Schnitt A-A  
(90° gedreht gezeichnet)

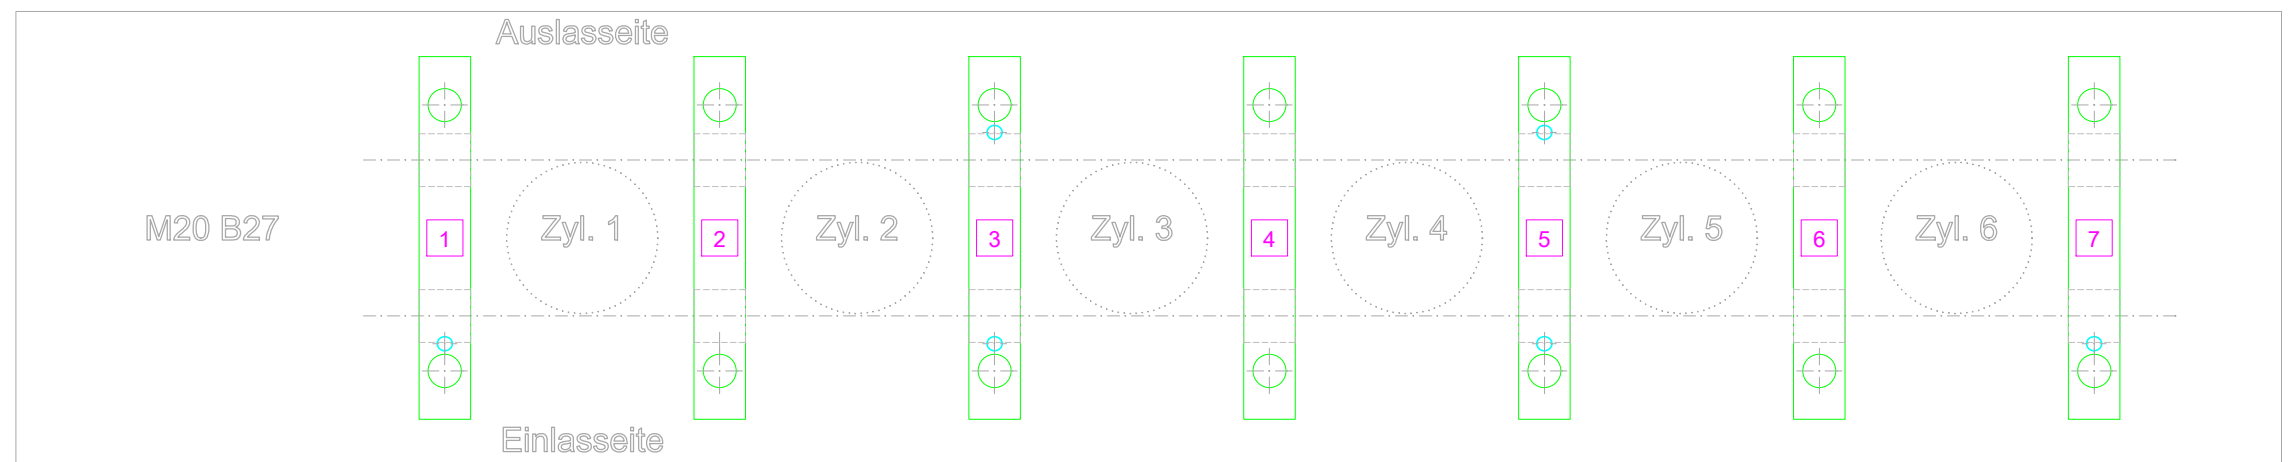
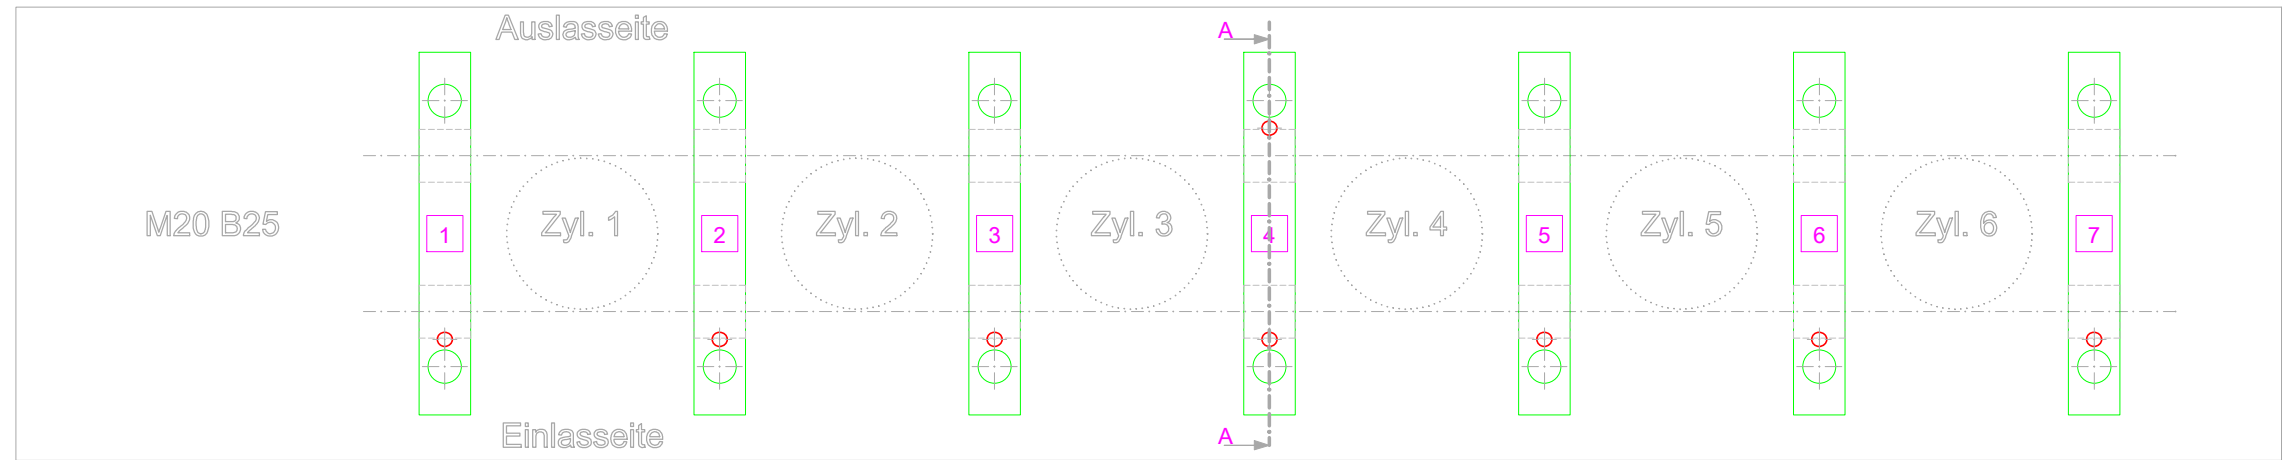
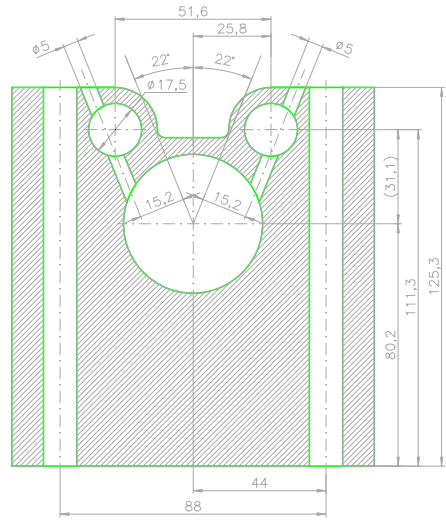
= neue Bohrungen:  
Kippbelachse einlassseitig: 2., 4. und 6. NW-Lagerstelle  
Kippbelachse auslassseitig: 4. NW-Lagerstelle (Mitte)

= "unnötige" Bohrungen nach Umbau:  
diese Bohrungen werden nicht mehr benötigt, haben auch keinerlei Funktion mehr,  
da die B25/B20/B23 Nockenwelle hier keine Nuten an den Lagerstellen haben
